VINDBRUKSPLAN FÖR KRISTIANSTADS KOMMUN

UTLÅTANDE EFTER UTSTÄLLNING

TAGGEN

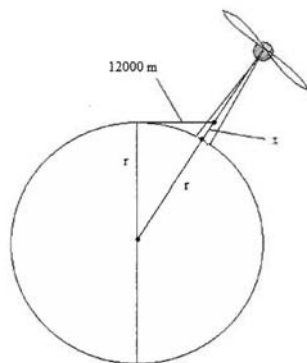
Föreningen hemställer att kommunen förklarar området Taggen i Hanöbukten som olämpligt för vindkraftsetablering. Föreningen hemställer också att kommunen, före sitt ställningstagande till vindbruksplanen, låter göra en tredimensionell visualisering av den planerade vindkraftsparken Taggen.

Komplettering till yttrandet: Beräkning av Nils Åke Sigfrid som grundas på ett avstånd från land till vindkraft på 12 km samt att verken är 170 m höga. 11,3 m av verken kommer att ligga under horisontlinjen och synlig del blir 158,7 m (se illustration nedan).

Taggen vindpark AB:s ansökan har utformats så att även om ansökan bifalls så kommer den faktiska lokaliseringen av varje enskilt verk i ett senare skede att vara villkorad och behöver prövas mot de olika riksintressena och naturvårdsintressena. Där måste naturligtvis kommunen ta sitt ansvar och beakta alla miljökonsekvenser av en eventuell vindkraftbyggnation inom området (yta, inklusive yta som bör hållas fri, utformning, höjd på verken, antal etc) innan det pekas ut i vindbruksplanen. För att kommunen skall kunna bedöma miljökonsekvenserna av en vindkraftsetablering krävs en tredimensionell visualisering av den planerade vindkraftsparken i Taggenområdet och att denna görs tillgänglig på kommunens hemsida.

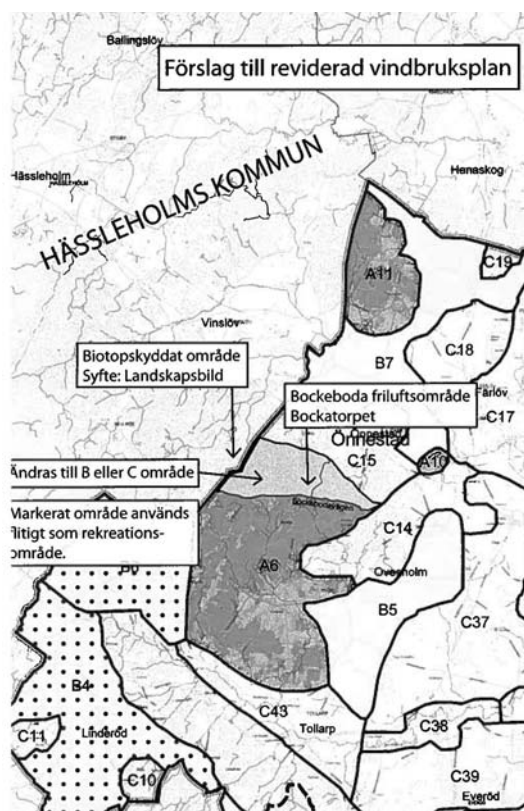
Kristianstads kommun har utpekar A6 och B6 som lämpliga utan att se och värdesätta skogens, naturens och tysta områdens värde. Andra kommuner, t ex Borås stad och Örkelljunga har istället bestämt sig för att försöka placera vindkraft i redan störda områden. Danmark, Holland och Tyskland har ändrat politik för framtida vindkraftindustri och Danmarks naturskyddsförening anger som underlag för regeringens nya plan för vindkraftverk att vindmøllor inte ska stå i naturen (som utgör 20 % av Danmarks areal). Istället anser de att slätten och åkerlandskapet som utgör 62 % av arealen är bättre för vindkraft. Förhållandena är jämförbara med Skåne där 70 % är odlad och 30 % utgörs av skog och natur. Placera vindkraft där störningar redan finns, längs kusten med bättre vindförhållanden och längs vägarna!

I vindbruksplanen finns ett område för havsbaserad vindkraft och det förekommer också några B-områden på slätten. Vindbruksplanen har en generellt positiv inställning till vindkraftutbyggnad i anslutning till vägar- och järnvägar, även om de faktiska utbyggnadsmöjligheterna kan vara begränsade med hänsyn till skyddsavstånd mm.

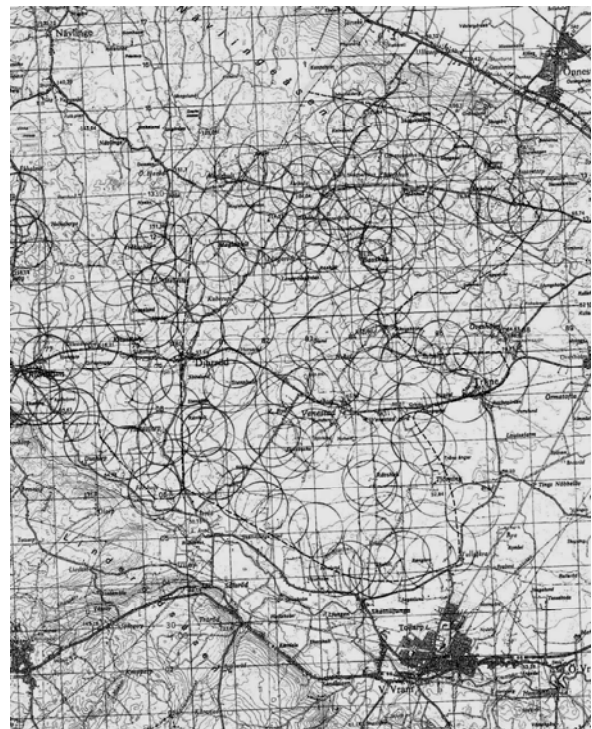
Var är alternativen till den teknik som föreslås i vindbruksplanen? (t ex solceller eller vertikalaxlade verk.) För område A6 står det att det inte finns några större bevarandevärden, detta är fel! Området har ett aktivt friluftsliv, värdefull natur- och kulturmiljö. Där finns åtminstone 8-9 rödlistade arter enligt 2010 års lista. Det stora A-området innebär för stor påverkan på miljö och allemansrätt, det krävs kalhuggning, nya vägar och 500 ton betong till varje verk. De flesta boende här vill inte ha vindkraft, det borde inte vara svårt att hitta ett annat lämpligt område för en industrietablering.

Vindbruksplanen är ett planeringsunderlag för hanteringen av ansökningar om uppförande av vindkraftverk och utreder inte förutsättningarna för andra el- och energislag. Dessa frågor tas upp i kommunens klimatstrategi/energiplan. De platsspecifika förutsättningarna för t ex djurliv och rödlistade arter utreds i samband med en eventuell ansökan.

Bilaga 4: Karta som visar det aktuella område som helt borde klassas som C-område i vindbruksplanen.

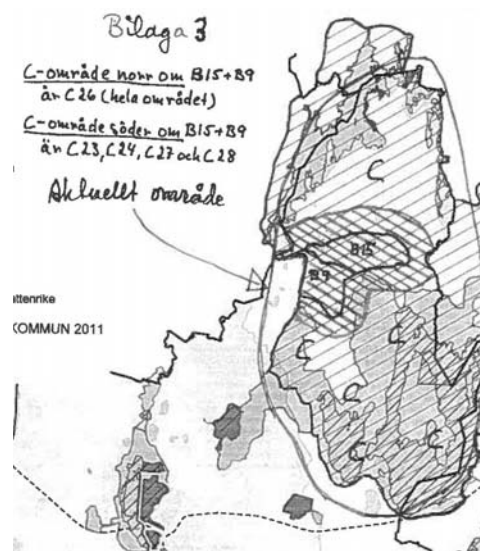
Bilaga 3: Hänsynskarta grön från översiktsplanen med reviderade bullermattor kring områdena B9 och B15.
